1 RELATO

2 PROCESSO Nº: 00390-00006428/2019-10

4 ASSUNTO: Aprovação de projeto de modificação com acréscimo de área do Palácio do
5 Jaburu

6 CONSELHEIRO: Ricardo Trevisan – Faculdade de Arquitetura e Urbanismo (FAU/UnB)

tal da nova guarita de serviço do Palácio do Jaburu. **Figura 8 – Fachada frontal da nova guarita de serviço do Palácio do Jaburu.**
 O DE PLANTAS, documento nº 2624.6980. Fonte: CADERNO DE PLANTAS, documento nº 2624.6980.

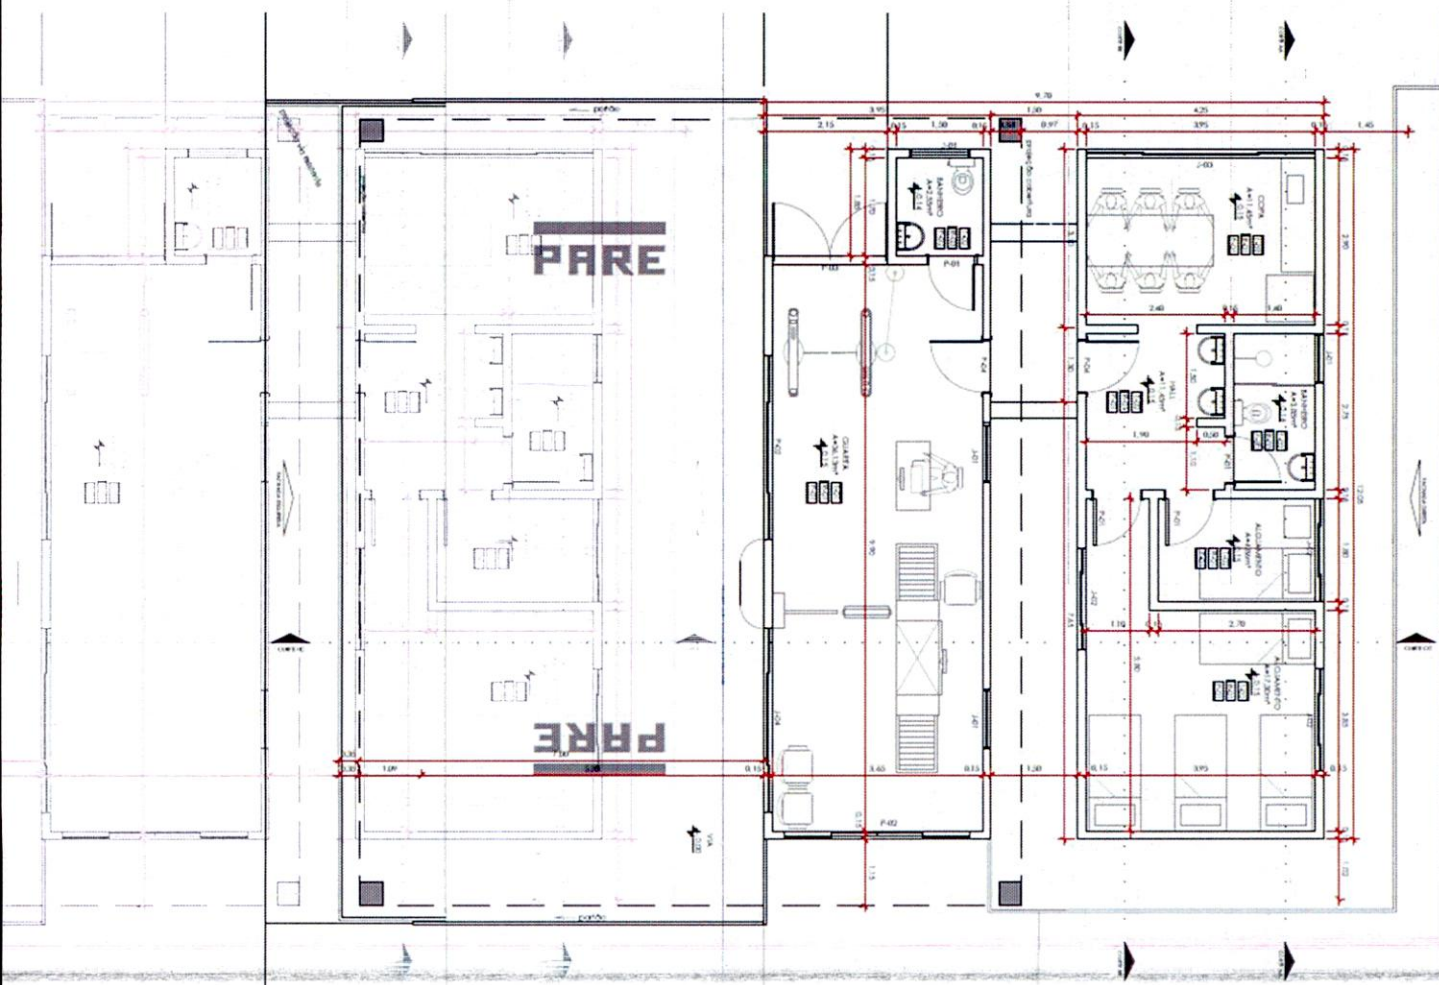
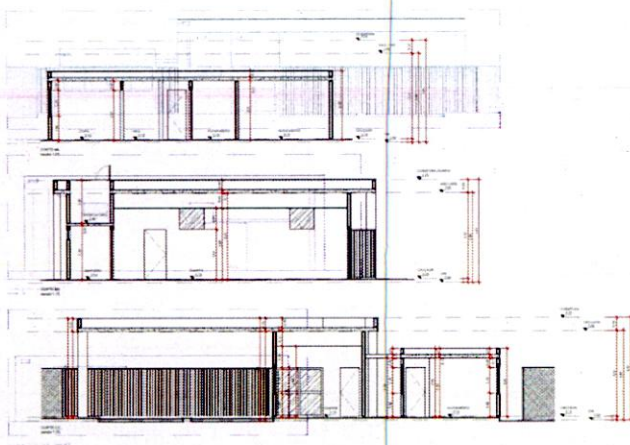
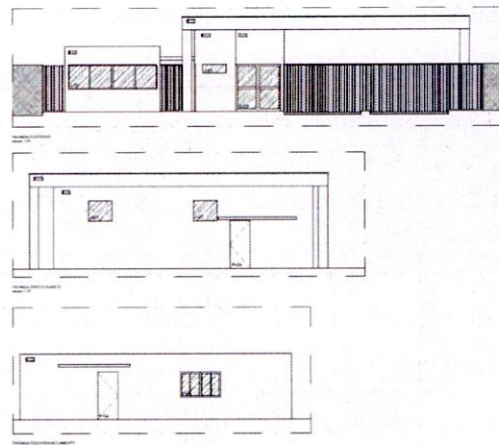
s considera179 s finais, ser. Contudo, antes de prosseguir às considerações finais, sendo o presente relator professor de
uar alguma180 lex. Arquitetura e Urbanismo, é mister pontuar algumas reflexões arquitetônicas sob a forma de questões.
pecífico e ú181 o, a. Tratando-se de um conjunto edilício específico e único, a ser implantado no Palácio do Jaburu, não
ular, distint182 o p. caberia à nova guarita um projeto singular, distinto ao projeto-padrão a ser replicado na guarita de
a estética d183 vo serviço do Palácio da Alvorada? Quanto à estética do novo edifício proposto, sua constituição estrutural
rojeção da184 ert não poderia ser mais esbelta, com projeção da cobertura para além dos pilares (estes ficariam
er um desc185 nte recuados); assim como não poderia haver um descolamento entre o bloco de recepção e a cobertura,
neio-vazio e186 po. contribuindo para uma percepção de cheio-vazio e proporcionalidade do projeto? As esquadrias não

s contínuo187 as poderiam ganhar desenhos de planos contínuos nas respectivas fachadas, definindo faixas de
não deveria188 prev. transparência e opacidade, bem como não deveria se prever o uso de elementos de proteção solar e
exemplo,189 so eficiência energética, evitando-se, por exemplo, o uso de aparelhos de ar-condicionado? Enfim,
190 maneiras de se respeitar a forma do conjunto patrimonial envolvido, atreladas às demandas por
191 edifícios menos impactantes. Especulações aqui expostas sem objetivação de condicionar a aprovação
192 do projeto pelos membros desse Conselho. Apontamentos feitos para que futuras construções e/ou
193 modificações em edifícios e conjuntos tombados respeitem de modo mais enfático as premissas
